改善箇所説明図

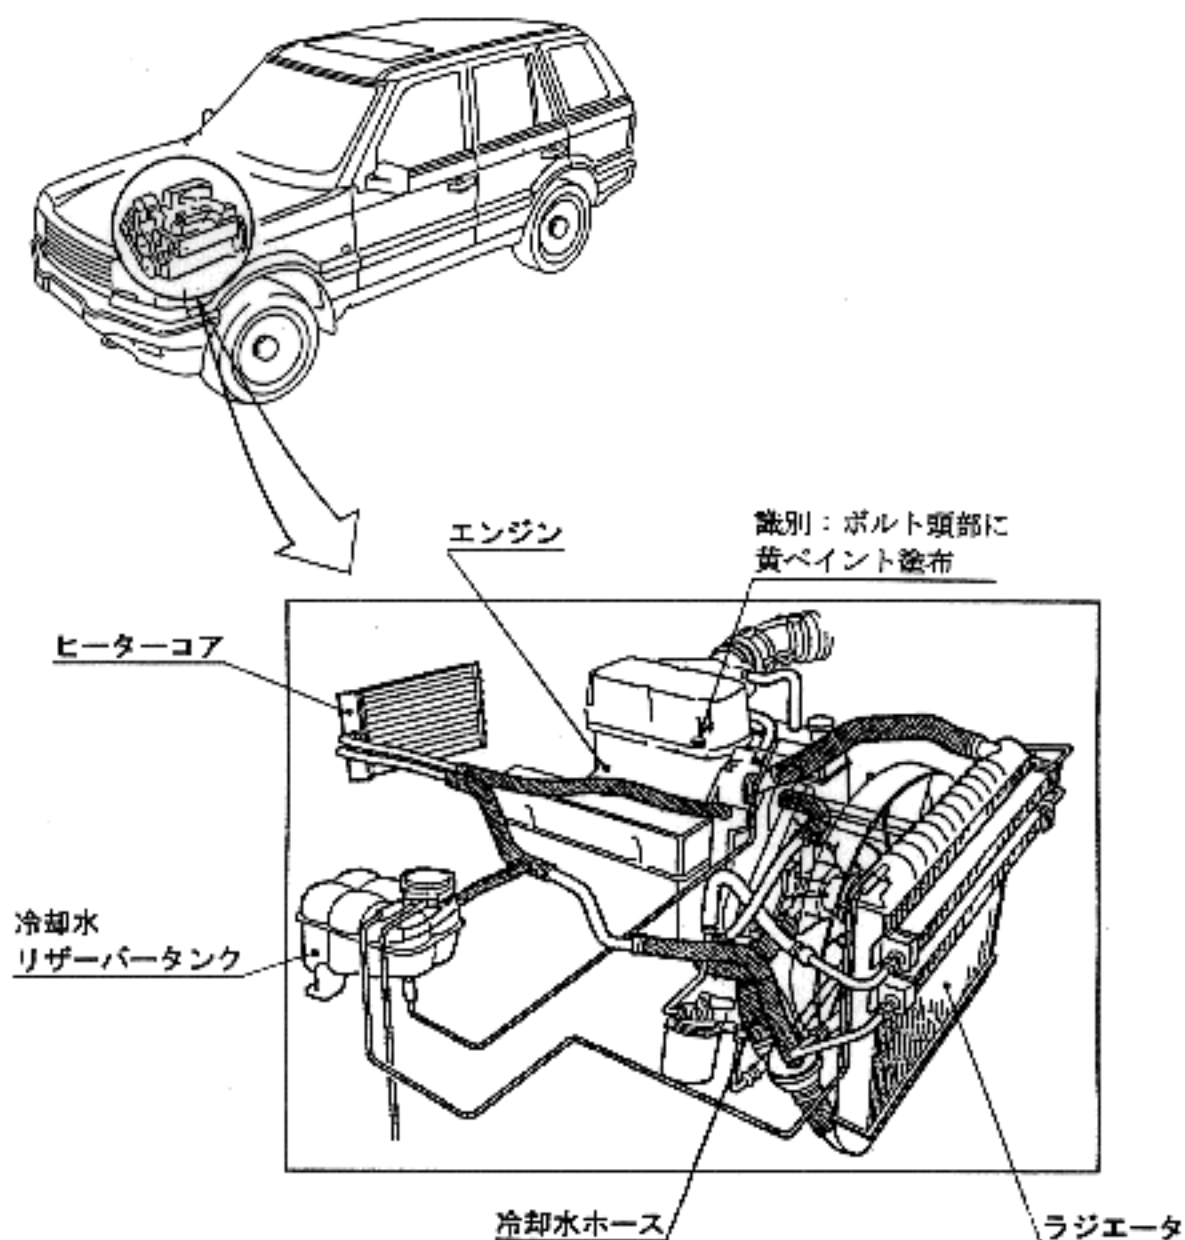
基準不適合発生箇所

原動機の冷却装置に使用されているゴムホースに製造不良のものがあるため、そのままの状態で使用を続けると、当該ゴムホースに亀裂が生じ、冷却水が漏れ、最悪の場合、オーバーヒートに至るおそれがある。

改善の内容

当該ゴムホースを良品と交換する。
